改善箇所説明図

改善措置の内容

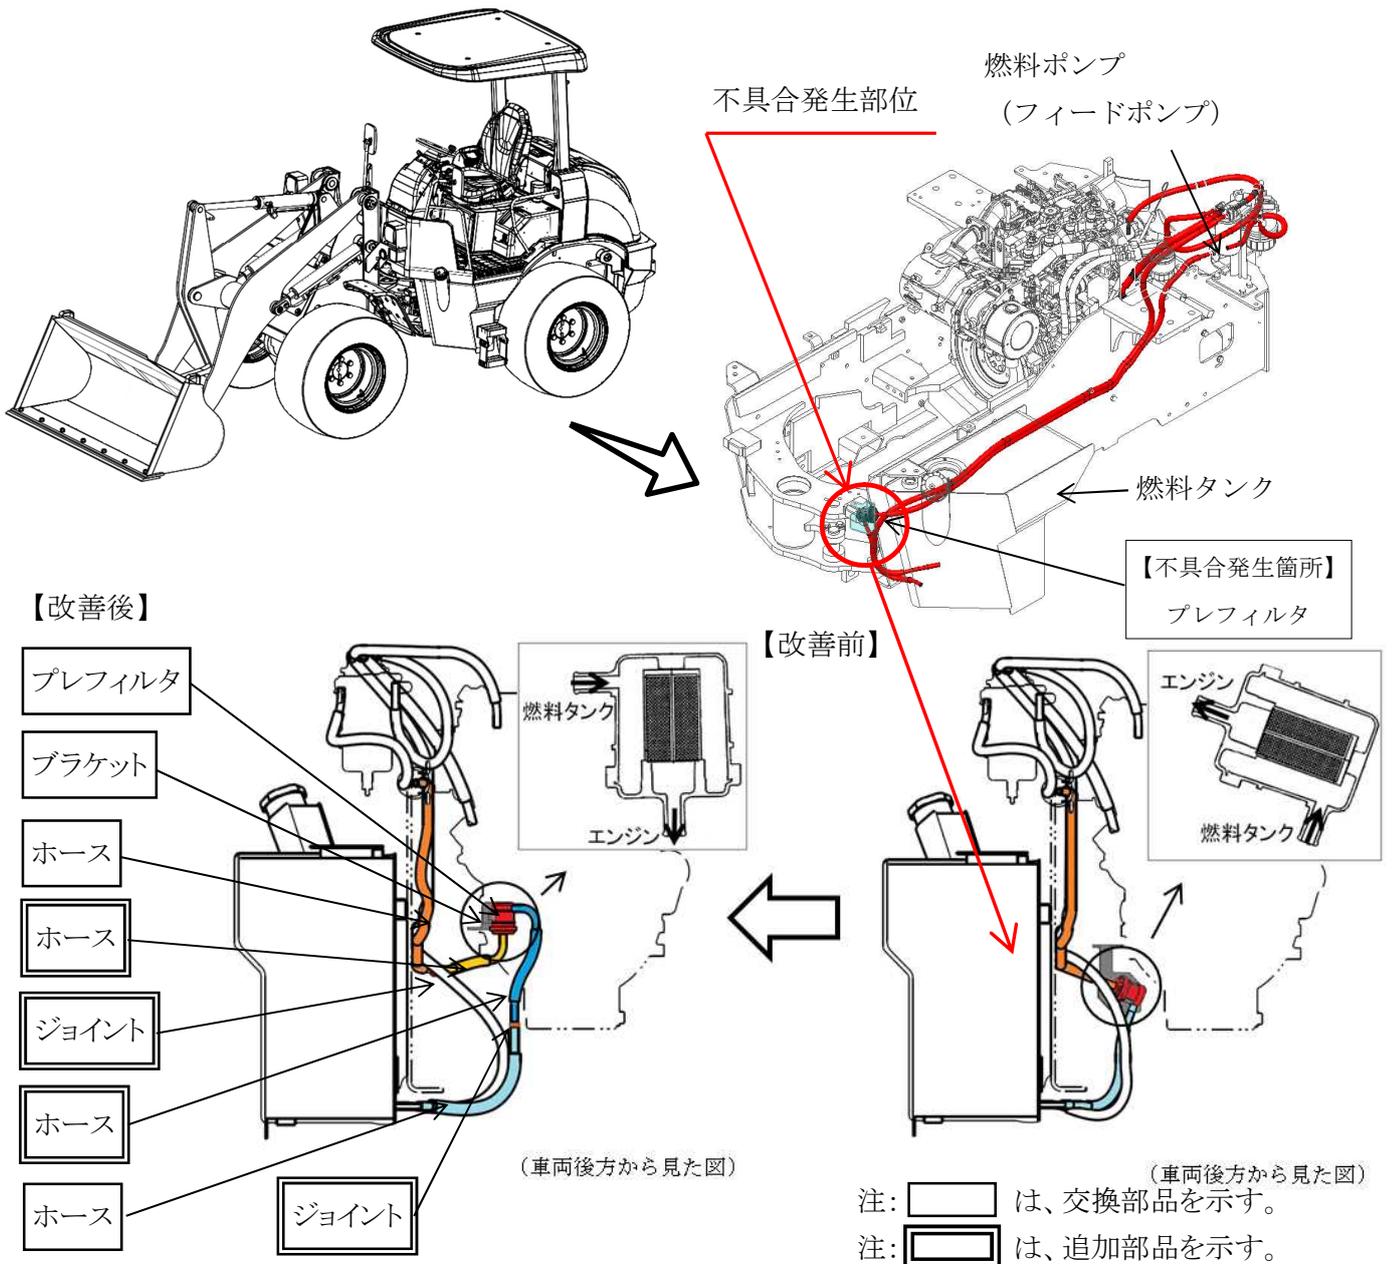
シヨベル・ローダの燃料配管において、燃料ポンプを保護するフィルタ(プレフィルタ)の取付け角度が不適切なため、温度変化により発生する水分が冬期に凍結し、燃料吸い込み口をふさぐことがある。そのため、燃料供給ができなくなり、エンジンが停止するおそれがある。

全車両、プレフィルタ周辺の燃料ホース及びブラケットを交換し、プレフィルタの取付け角度を変更する。

識別: プレフィルタ固定ブラケットに白色ペイントを塗布する。
